בית ספר מקיף ו

מבדקי בטיחות מנהל חינוך

סיכום מבדק שנתי

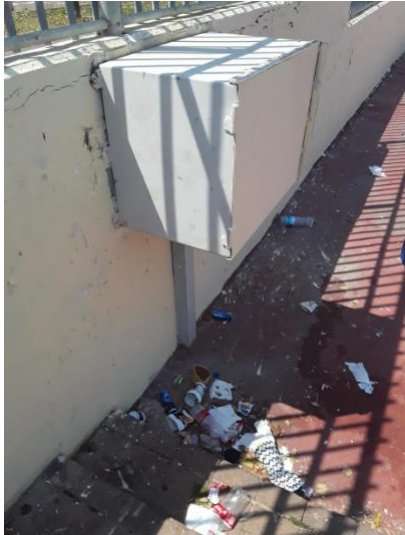
1 חצר מול מזכירות בית הספר ריצוף שוקע

8/4/2024 12:28 5.10 מפגעים קבועים וניידים לא יהיו מפגעי תשתית בבניין ובכיתות ובפרט סדקים במבנה, רצפות שקועות, סימני רפיון (כגון "בטן") בתקרות תלויות ומפגעי תשתית אחרים.

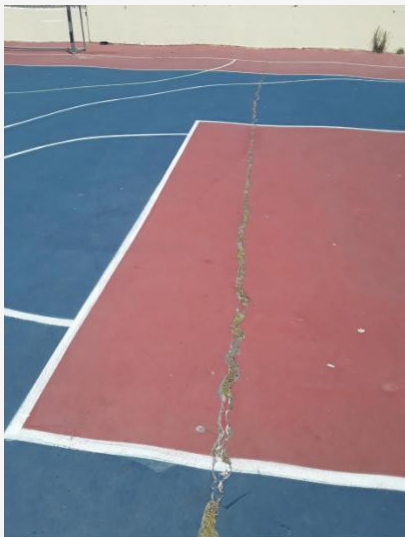
1 חצר שליד אולם הספורט ריצוף שוקע

8/4/2024 12:30 5.10 מפגעים קבועים וניידים לא יהיו מפגעי תשתית בבניין ובכיתות ובפרט סדקים במבנה, רצפות שקועות, סימני רפיון (כגון "בטן") בתקרות תלויות ומפגעי תשתית אחרים.

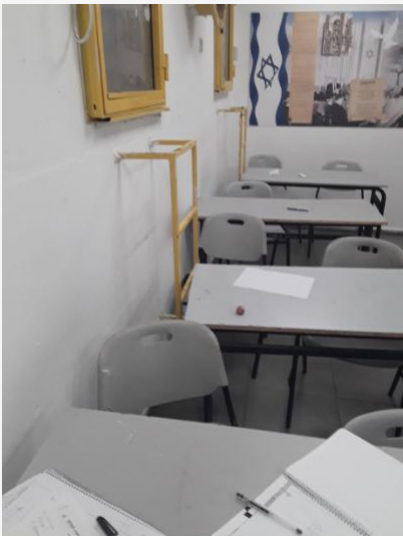
חלק מהכתות
מסורגות עם פתח
חירום:חסר מתח,
שלט וצבע
למסגרת

כתות מסורגות
גורף

1 החלונות בקומת
הקרקע ובחדרים
בהם יש צורך
בסורגים, למניעת
פריצה דרכם,
בכל כתה או
אולם יהיה לפחות
פתח מילוט אחד
באחד הסורגים
העונים על
הדרישות האלה:
א. פתח המילוט
בסורג יפתח כלפי
חוץ ויהיה במידות
מינימום של 0.80
מ' (רוחב) ו-
1.00 מ' (גובה)
ב. צבע הסורג
המשמש כפתח
מילוט יהיה מסוג
זוהר, פולט אור
משני הצדדים. ג.
מעל החלון יותקן
שלט זוהר ועליו
כתוב " חלון
חילוץ". ד. מפתח
המנעול שעל
הסורג ימצא בתוך
קופסת ניפוח
צבועה באדום
שתיקבע במרחק
לא גדול
מהמנעול שעל
הסורג. מפתחות
נוספים מאותו
הסוג (מאסטר)
יהיו בארון
המפתחות של
מוסד החינוך ובידי
המורה וכל אדם

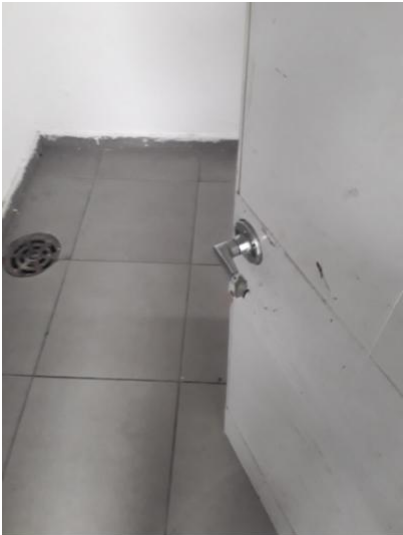
בחלק מהדלתות חסר גלגלת האטה	דלתות גורף	1	הדלתות תצוידנה באבזר או באבזרים לצורך המטרות הבאות: א. מגן אצבעות בשני צידי הצירים באזורים שבהם יש אפשרות להילכדות אצבעות. ב. האטה אגף הדלת במהלך סגירתו. ג. מעצור דלת במצב פתוח. האבזר יותקן בקיר, בגובה אגף הדלת ולא ברצפה. ד. במקלט ובמרחב מוגן יש להתקין מגן אצבעות ואלמנט קיבוע שיותאם לדלת. ה. בדלתות קלות של שירותים נדרשת הגנה מתאימה.	דלתות	5.2 3	8/4/2024 13:30
---	--------------------------------	------------	---	--	-------	----------	-------------------
